MEMORANDO
UCP-849-XI-2017

ASUNTO: Solicitud de Publicación de Aclaración No.1 del Proceso SREP-1-LPI-O-
“Obra: Construcción y Pruebas de Ampliación de las Subestaciones Eléctricas
de Progreso y Toncontín 230-138 KV”. **Apoyo a la Integración de Honduras
en el Mercado Eléctrico Regional y al Acceso de la Energía Renovable a la Red.
Financiamiento Complementario para Inversión No Reembolsable (HO-
G1006).**

ACLARACIÓN No. 1	
Nombre del Proyecto:	“Apoyo a la Integración de Honduras en el Mercado Eléctrico Regional y al Acceso de la Energía Renovable a la Red/Financiamiento Complementario para Inversión No Reembolsable (HO-G1006)”
Contrato de Préstamo:	Financiamiento Complementario para Inversión No Reembolsable (HO-G1006)
Proceso No.:	SREP-1-LPI-O-
Nombre:	“Obra: Construcción y pruebas de ampliación de las subestaciones eléctricas de Progreso y Toncontín 230-138 Kv”.

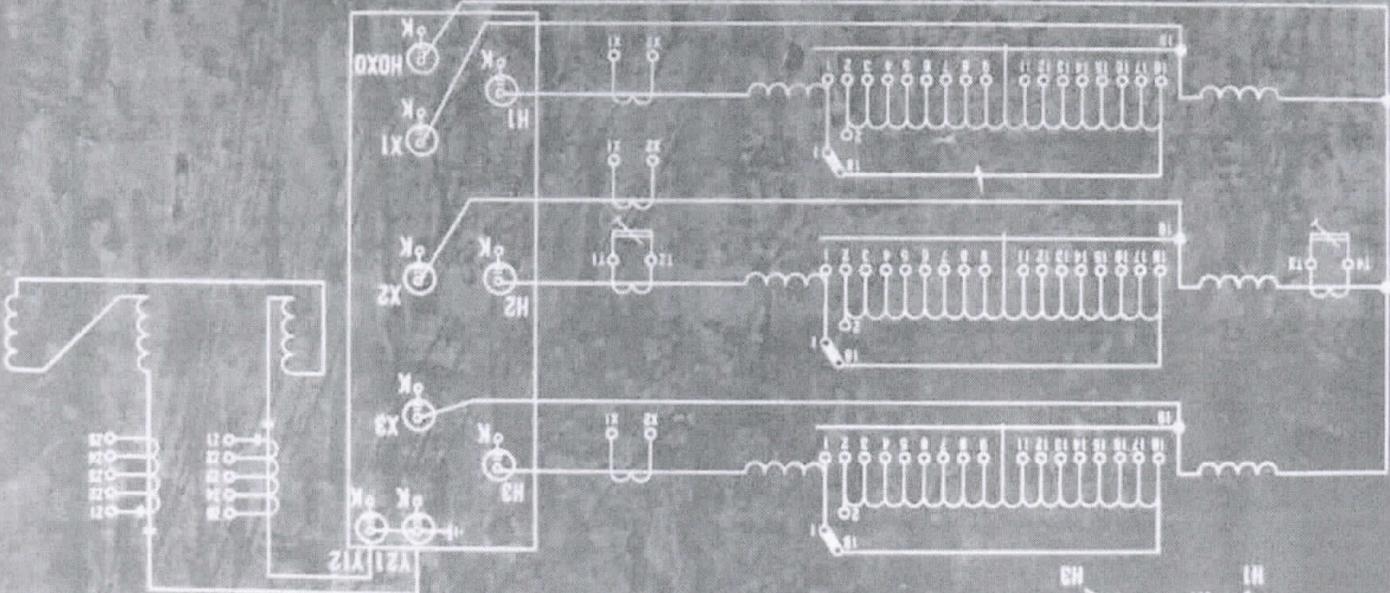
CONSULTA #45

RESPUESTA:

Se adjuntan fotos de datos de placa de los dos (2) autotransformadores en 230/138 de 150MVA (T-603) y (T-604) instalados actualmente en la SE Progreso, con los cuales el transformador a instalar funcionara en paralelo.

SUBESTACION TONCONTIN
 PLANTA DE DRENAJES Y DUCTOS BAHIA #3 DEL
 TRANSFORMADOR 230/138KV, 75MVA Y EQUIPO ASOCIADO
 EXISTENTE

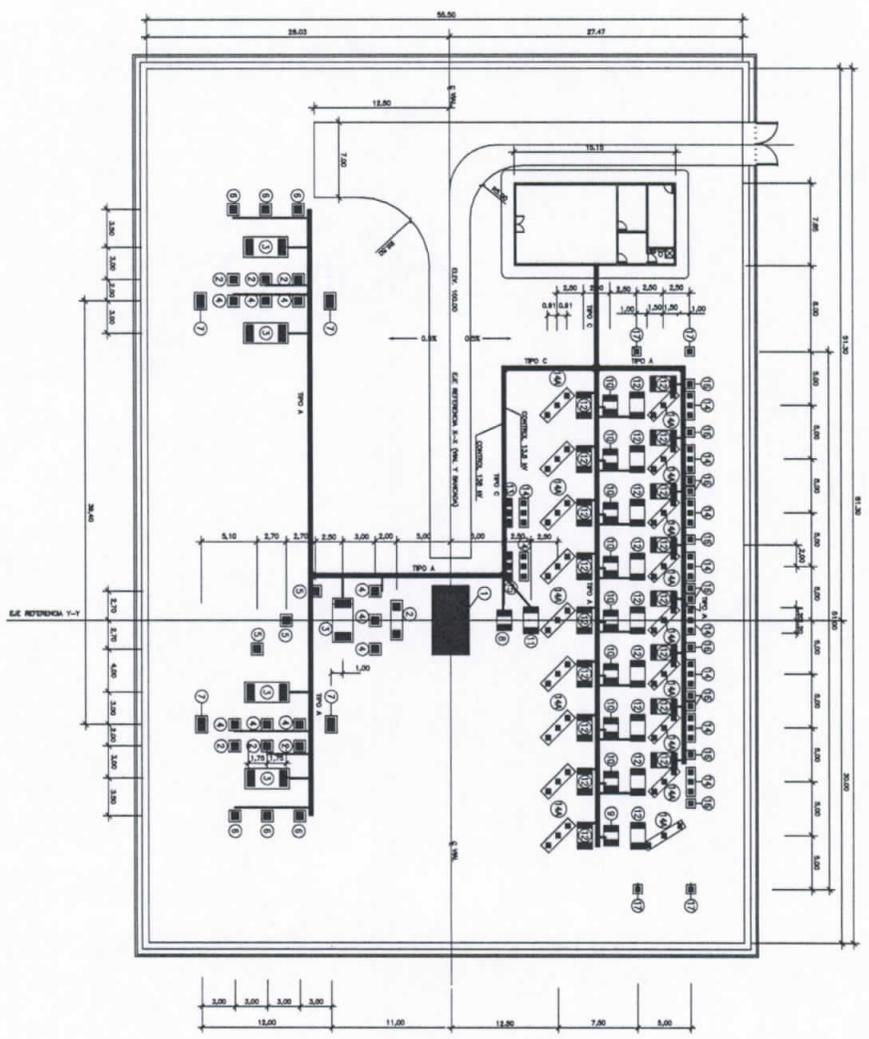
CONSULTA #29

Se adjuntan planos de la disposición de las canaletas de cables actual, que corresponden a: Un plano de disposición de canaleta de cables en la yarda para la subestación Progreso; uno de la disposición de la canaleta dentro de la sala de control y en la yarda para la subestación Toncontín.
